**Prise en compte du périmètre de protection
du château de Villemont classé MH (19 avril 2012)
Propositions de l'ABF**

PPM VENSAT Château de Villemont

Extrait du plan 6a – avec ancien périmètre de protection MH

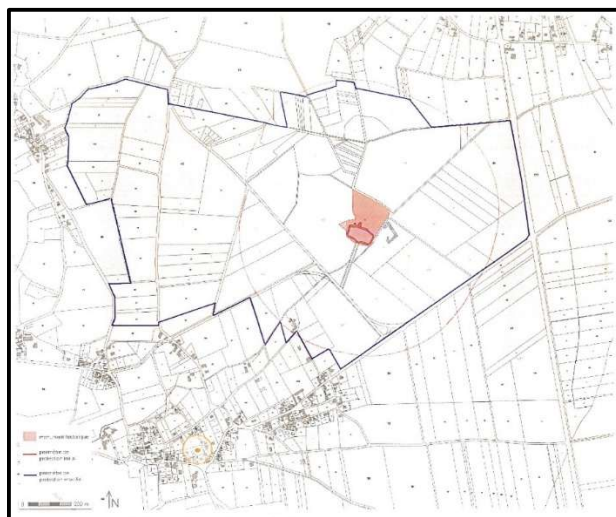
Il se trouve néanmoins et sans doute par erreur matérielle d'omission de cette situation, que le plan de zonage proposé et soumis in fine à l'enquête publique est en réalité la reproduction exacte de la protection ancienne qui résultait de l'arrêté de 1974 selon les dispositions du code de l'urbanisme inscrites à l'article L 621 –30–II aux termes desquelles « *En l'absence de périmètre délimité, la protection au titre des abords s'applique ... (dans un rayon) de ... cinq cents mètres* » du monument historique.

Or cette protection ancienne par défaut n'est plus adaptée.

En effet, dès lors que la protection au titre du classement du château de Villemont a évolué et qu'il existe une proposition de périmètre délimité par l'ABF, il convient qu'elle soit retenue, aucune considération d'aucune sorte n'étant apportée en contradiction de cette proposition.

Ce pourquoi il est demandé que le périmètre de protection du château de Villemont soit déterminé conformément à la proposition de l'Architecte des Bâtiments de France.

Les deux cartes ci-dessous comparent la situation ancienne, à tort conservée dans le projet de PLUI, et la situation résultant de la proposition de l'ABF (plan extrait de ladite proposition)

Extrait de l'avis ABF sur périmètre de protection des abords après arrêté de 2012
